## [改善箇所説明図]

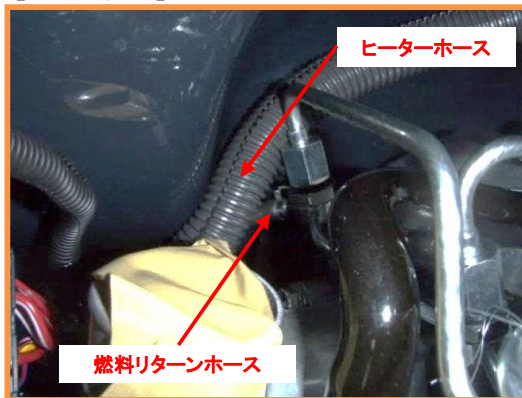
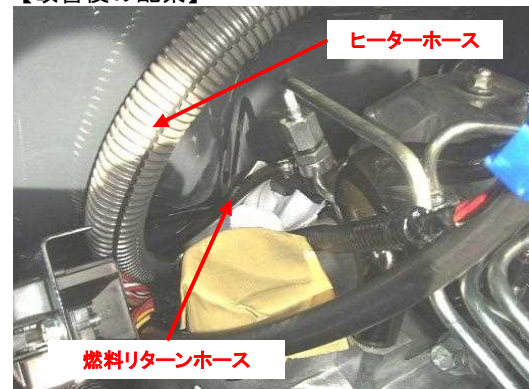
【不適合箇所】

### 不具合発生箇所

農耕トラクタにおいて、空調装置のヒーターホースの配索が不適切なため、燃料のリターンホースがヒーターホースと接触して曲がることもある。そのため、エンジンの振動によりリターンホースに亀裂が生じ、そのままの状態で使用を続けると、亀裂が進展し、リターンホースから燃料が漏れるおそれがある。

【改善後の配索】

全車両、ヒーターホースの配索を変更する。

ラジエータシュラウドに識別用シールを貼り付ける。
